RZUT PARTERU

REV.1

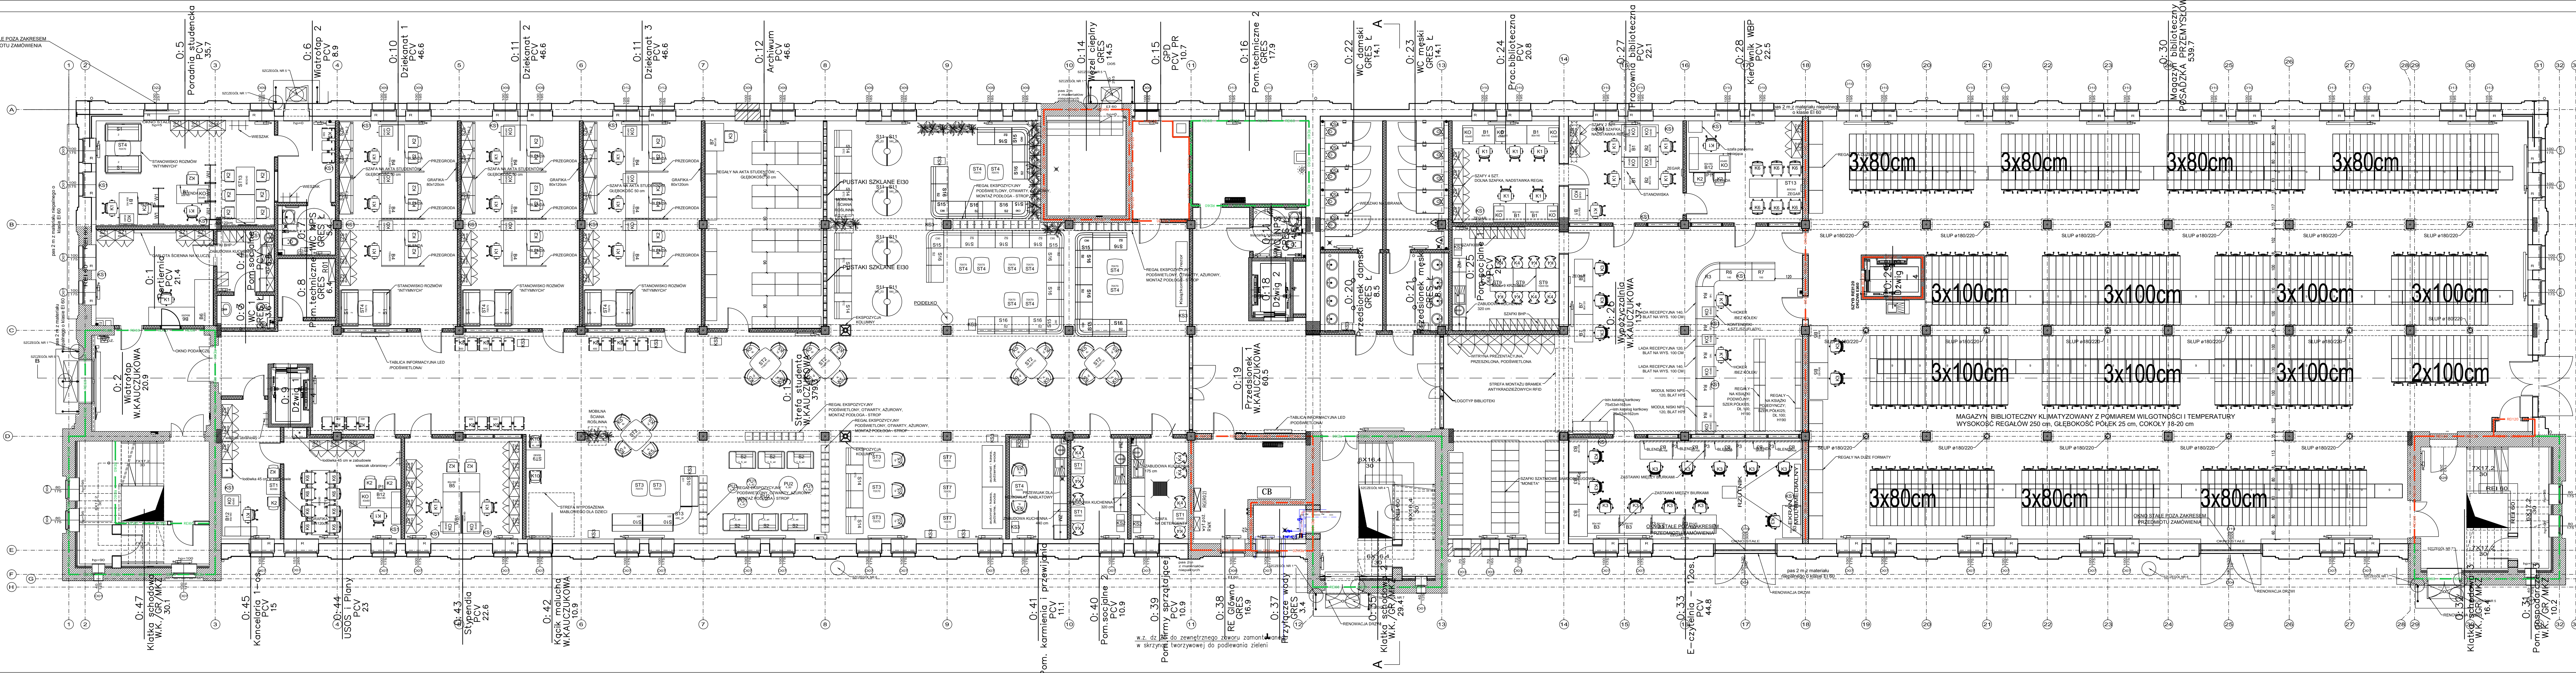
1	21.07.2023	1. Zmiany w pomieszczeniach 0-11 i 0-44. 2. Wprowadzono meble "Mobilna scena zaslona" w pom. 0-13 i 0-25. 3. Wprowadzono pojemniki na smietki - symbol "KS". 4. Wprowadzono moduly wysokie lavy w pom. 0-26. 5. Wprowadzono grafiki scienne. 6. Wprowadzono tablice korkowe. 7. Wprowadzono zegary scienne. 8. Wprowadzono lokalizacje blend burkowych zaslanajacych nogi. 9. Dodano opisy regalow bibliotecznego parteru i pietra.	
Rewizja	Data	Zakres	Podpis
SKALA Sp. z o.o. ul.Karpia 13c 61-619 Poznan			
Inwestor Uniwersytet im. A. Mickiewicza, ul. Henryka Wieniawskiego 1, 61-712 Poznan			
Temat Projekt wnetrz Wydzialu Prawa i Administracji UAM w Poznaniu i Wielkopolskiej Biblioteki Prawniczej.			
Adres inwestycji Al. Niepodleglosci 53, 61-714 Poznan, dz. ew. 105/4, obrz. 0051 Poznan			
Treść rysunku Rzut parteru - Wypozazenie meblowe			
Arch.generálny mgr inż.arch.MałgorzataSadowska	Data	Podpis	WNĘTRZA Data 30.05.2023 Nr rys.
